改善箇所説明図

不具合の内容

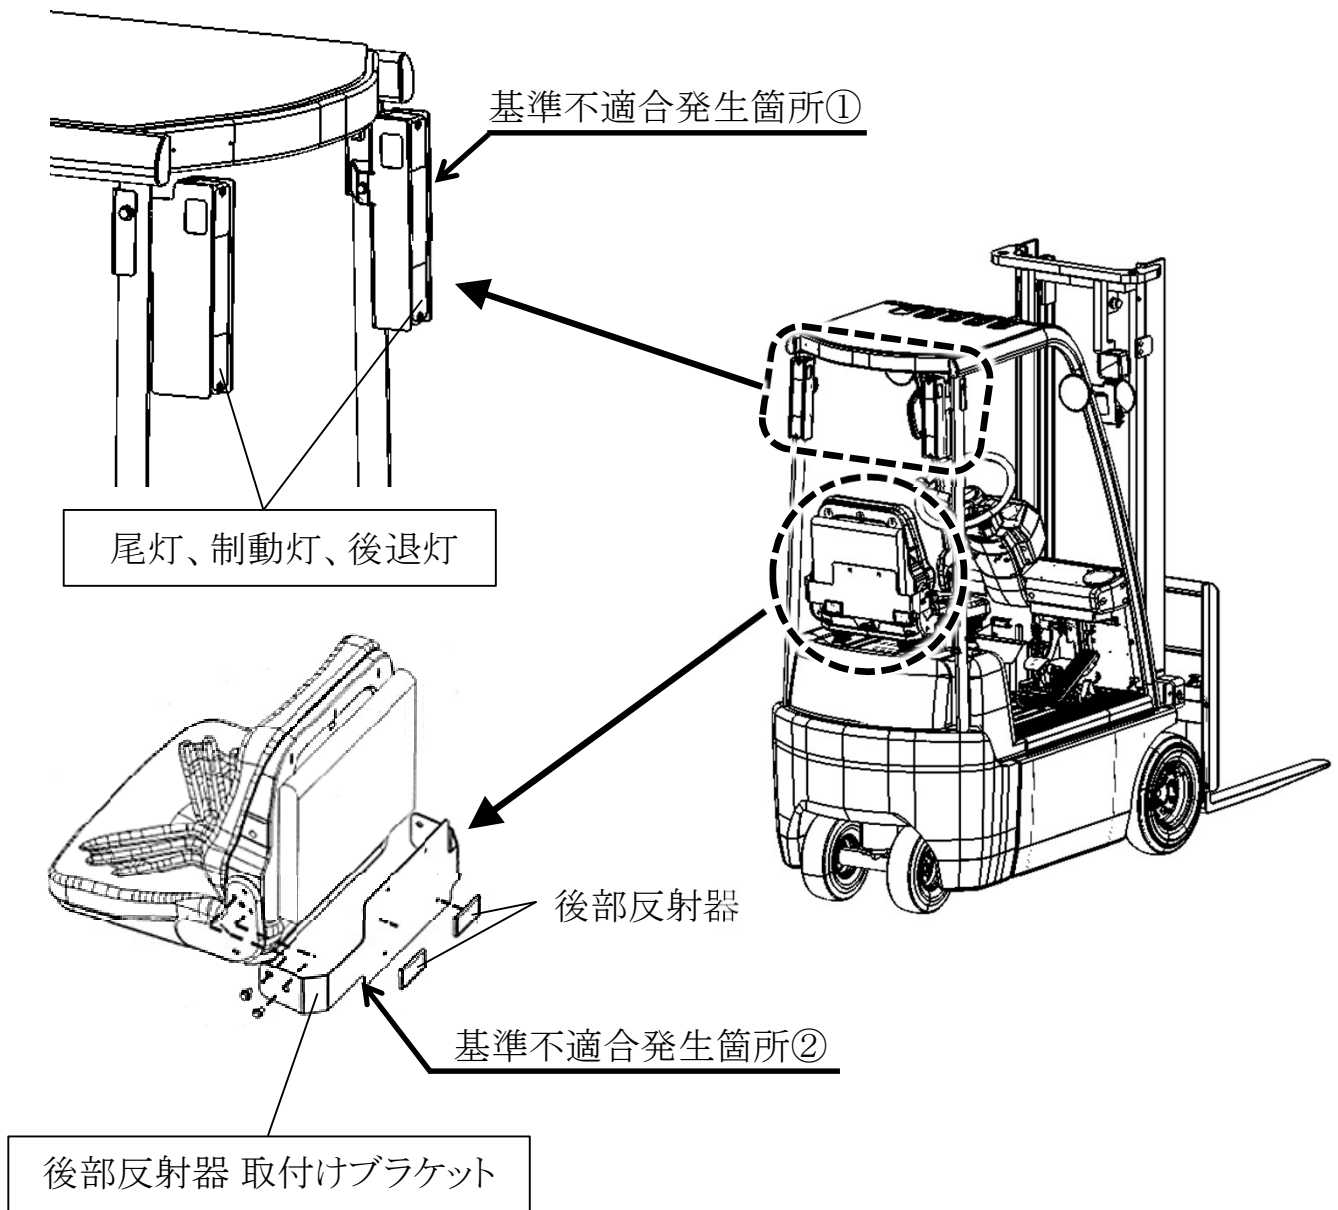
小型特殊自動車のフォークリフトにおいて、
①尾灯、制動灯および後退灯の設計指示が不適切なため、全高2.0mを超える車両に尾灯、制動灯および後退灯を備えていないものがある。そのため、保安基準に適合しないおそれがある。
②後部反射器の設計検討が不十分なため、車両最外側から後部反射器の最外縁までの距離が400mmを超えるものがある。そのため、保安基準に適合しないおそれがある。

- ①全高2.0mを超える車両に、尾灯、制動灯、後退灯を備える。
- ②全車両、後部反射器の取付けブラケットを対策品に交換する。
